**Forum mondial de l'harmonisation des Règlements
concernant les véhicules**

125^e session

Amendements aux Règlements sur les vitrages de sécurité :**Règlement ONU n° 43 (Vitrages de sécurité)****Proposition de complément 11 à la série 01 d'amendements
au Règlement ONU n° 43 (Vitrages de sécurité)****Communication de l'expert de la République de Corée***

Figure 22
Détermination de la zone I

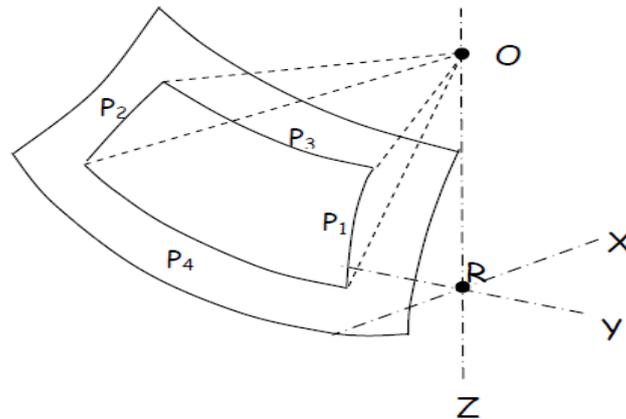
Paragraphe 9.2.5.2.3, lire (ajouter la nouvelle figure 22) :

« 9.2.5.2.3 Zone I – la zone pare-brise délimitée par l'intersection du pare-brise avec les quatre plans ci-après :

Le masque opaque peut être exclu de la zone I. Il s'agit de la zone limitée où il est prévu qu'un dispositif de détection, comme un détecteur de pluie, un rétroviseur ou des capteurs autonomes, soit fixé sur la surface interne du pare-brise. Le masque opaque où ces dispositifs peuvent être installés est défini au paragraphe 9.2.5.2.4 de la présente annexe.

P1 – Un plan vertical passant par le point O et formant un angle de 15° vers la gauche du plan longitudinal médian du véhicule ;

P2 – Un plan vertical symétrique à P1 par rapport au plan longitudinal médian du véhicule.

P3 – Un plan contenant la droite OQ et formant un angle de 10° au-dessus du plan horizontal ;

P4 – Un plan contenant la droite OQ et formant un angle de 8° au-dessous du plan horizontal.

Figure 23

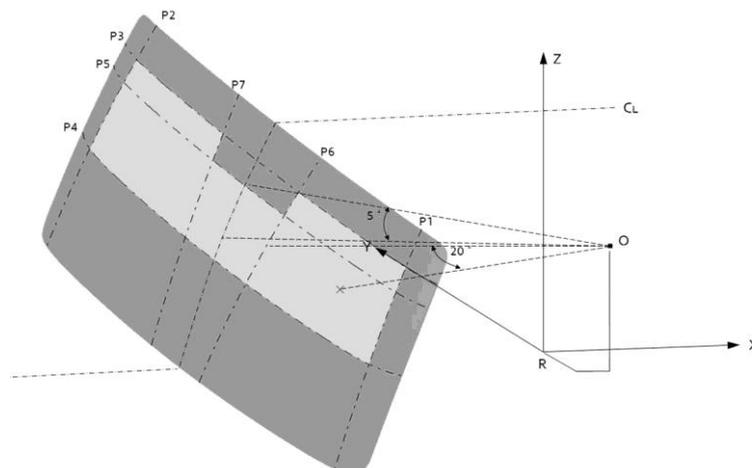
Ajouter les nouveaux paragraphes 9.2.5.2.4 à 9.2.5.2.4.1, libellés comme suit (ajouter la nouvelle figure 23) :

« 9.2.5.2.4 Détermination du masque opaque

P5 – un plan passant par une droite horizontale transversale contenant le point O et formant un angle de 5° au-dessus du plan horizontal ;

P6 – un plan vertical passant par le point O et faisant un angle de 20° avec l'axe des X vers la droite pour les véhicules à conduite à gauche et vers la gauche pour les véhicules à conduite à droite ;

P7 – un plan symétrique au précédent par rapport au plan longitudinal médian du véhicule.

9.2.5.2.4.1 Tout masque opaque limité vers le bas par P5 et latéralement par P6 et P7 (voir fig. 23).

Zone I (dans le cas d'un véhicule à conduite à gauche) (masque opaque supérieur tel qu'il est défini au paragraphe 9.2.5.2.4.1)
